Riddertoftes Beboerforening

Riddertoftes, den 5. oktober 2009
(rev)

Deres jr.nr.: **ROS-403-01908**

Indsigelse vedr.: Vindmøllepark ved Kappel i Lolland kommune – forslag til kommune- plantillæg 360-18.

Calculation: **Noise 0209 - 7 WTG 5.0-8.0 MW** File: **DISC01.IT**

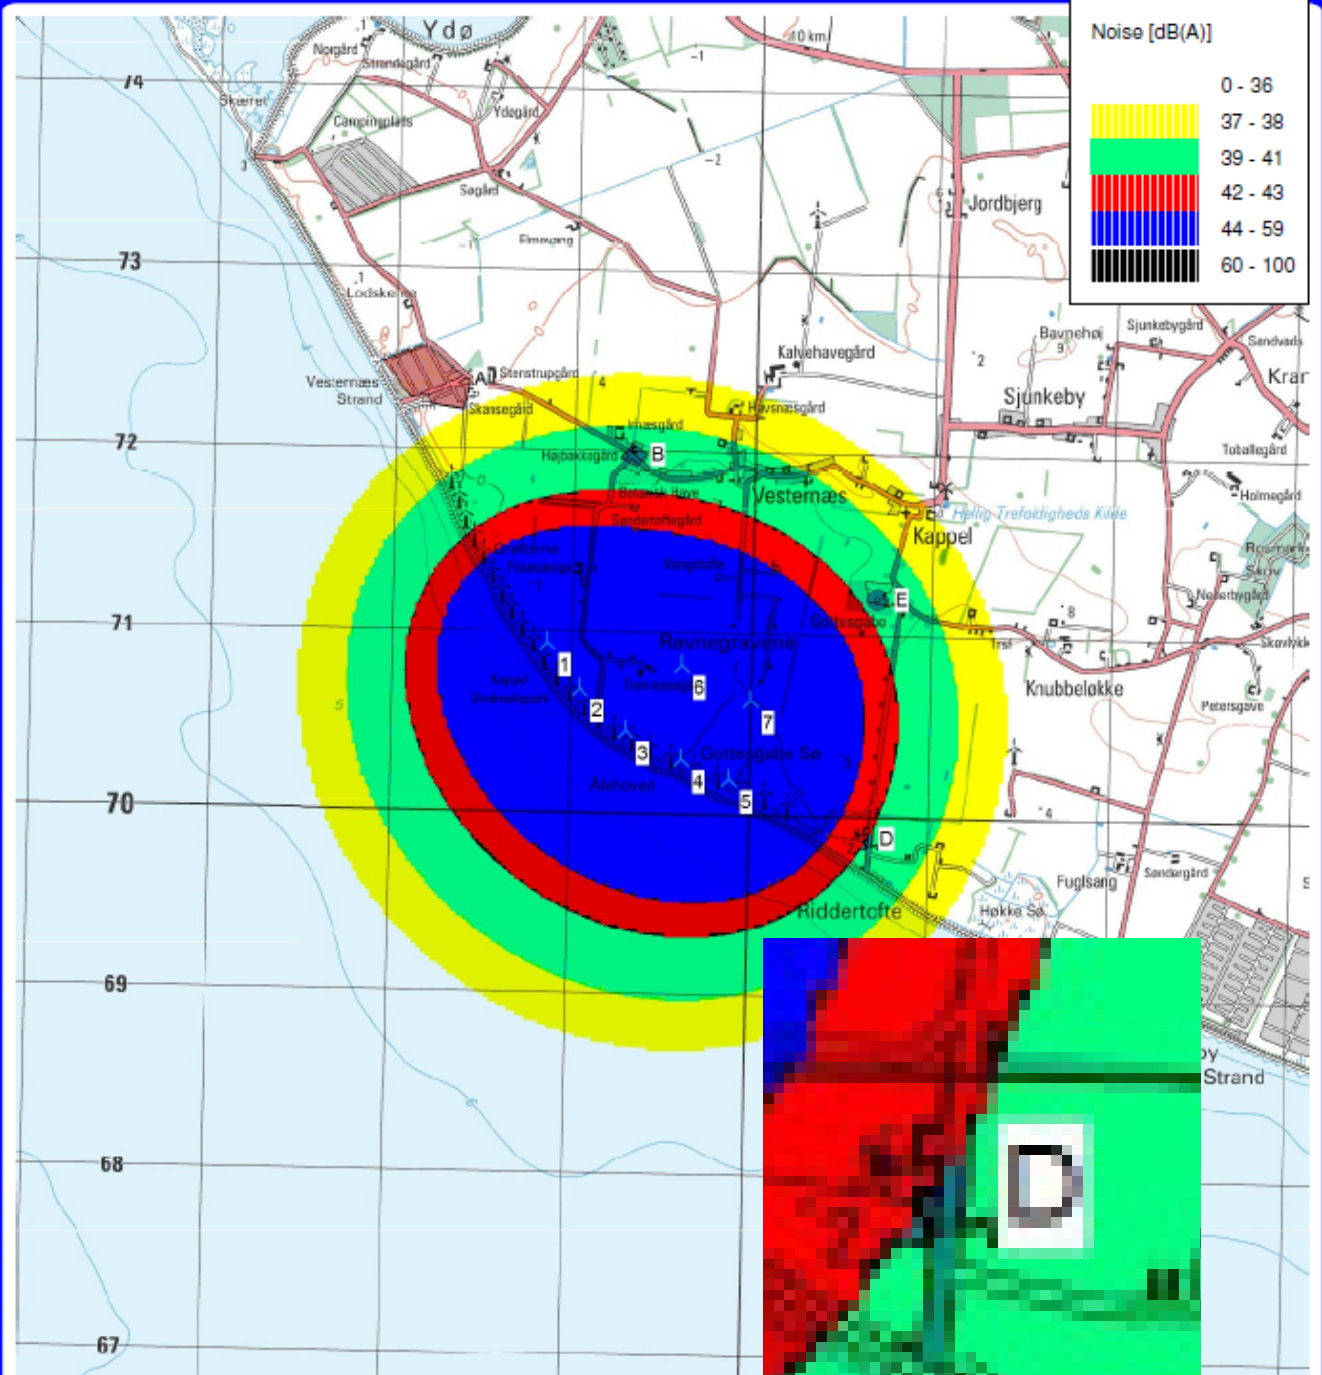
Ser man nøje på bilagene til DONG Energys støjberedning for 7 vindmøller 5.0-8.0 MW, beregnet 11/5 2009, fremgår det tydeligt, at grænseværdierne overskrides.

DONG dokumenterer det, men de undlader at gøre opmærksom på det. Se bilag 1.

Kortet er dog så sløret, at det kan være svært at se, hvor der ligger ejendomme.

Vi ved, hvor der er huse og sommerhuse i området, og **vi agter ikke at acceptere det nuværende planforslag.** Se bilag 1.

På Gottesgabe Strandvej er grænseværdierne [3] for udendørs støj overskredet for

- **5 af 6 ejendomme, ved 7 møller 5.0-8.0 MW.**
- **4 af 6 ejendomme, ved 7 møller 3.8-8.0 MW og**
- **2 af 6 ejendomme, ved 5 møller 5.0-8.0 MW.**
